015

13/07/2007

Technical Bulletin

Fiat Group 1.9 JTD -moottorit

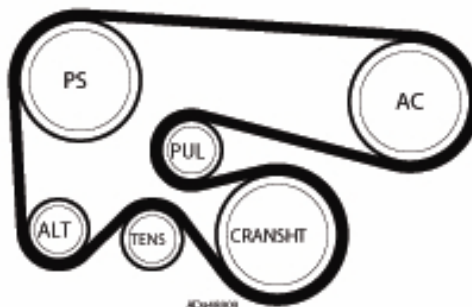
Fiat Groupin automalleissa, joissa on 1.9 JTD -moottori ja ilmastoinnin kompressori, on tehty useita muutoksia moniurahihnajärjestelmään moottorin esittelyn jälkeen.

Hihnan pituus, kiristin ja hihnapyörät ovat läpikäyneet monia pieniä muutoksia. Muutokset eivät ole välttämättä samoja Alfa, Lancia ja Fiat -autoissa. Muutoksilla on tähdätty järjestelmän parempaan tehokkuuteen.

Tämän seurauksena Fiat Group tarjoaa vain yhtä moniurahihnan kokoa tähän järjestelmään: OE/OES numero 55189679 ja 71734476. Korvaava Gates Micro-V[®] XF -hihna on **6PK1835**.

Tämä tarkoittaa, että aiemmin näihin käyttökohteisiin suositettua 6PK1840-hihnaa ei pidä enää asentaa tähän 1.9 JTD -moottorin ja ilmastoinnin sisältävään järjestelmään.
